Santiago, 1 de diciembre de 2021

La presente tiene como finalidad dar respuesta a la nota DRVE/01164/2021, donde se solicita información complementaria del Estudio de Impacto Ambiental Categoría I del proyecto VILLA TOSCANA, promovido por la empresa ROMARDELL S.A., a desarrollarse en el corregimiento y distrito de Soná, provincia de Veraguas.

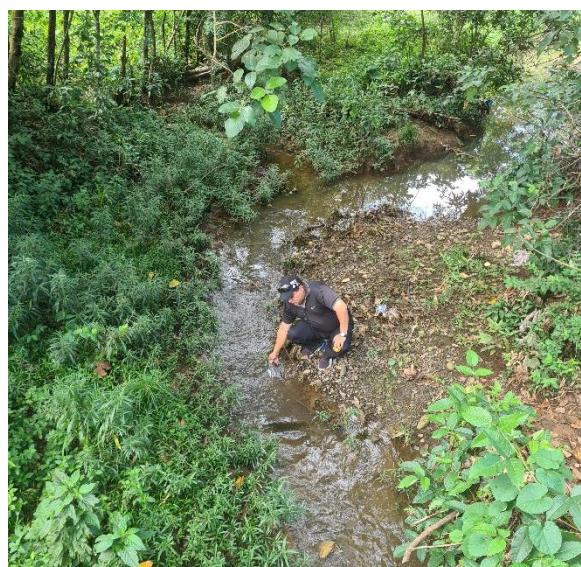
4. De acuerdo con la inspección realizada al área del proyecto y la verificación de las coordenadas respecto al flujo de agua superficial temporal, el cual según la base de datos de la Contraloría General de la República de Panamá, se muestra como quebrada, se le solicita lo siguiente:
 - a. La información presentada en el numeral 6.6. hidrología, no coincide con la ubicación del proyecto
 - b. En cuanto al numeral 6.6.1. calidad de aguas superficiales, presentar el análisis de agua respectivo de la quebrada sin nombre.

- a. Se hace la corrección respecto a la cuenca donde se ubica el proyecto: Cuenca № 118 (Cuenca del río San Pablo), donde su río principal es el río San Pablo (con una longitud de 148 km desde su nacimiento hasta su desembocadura en el Océano Pacífico) con un área de drenaje total de 2,453 km². El resto de la información plasmada es correcta.
- b. Se realizó el monitoreo de la calidad del agua del flujo de agua superficial temporal. En los anexos a este documento se muestran los resultados de esta.
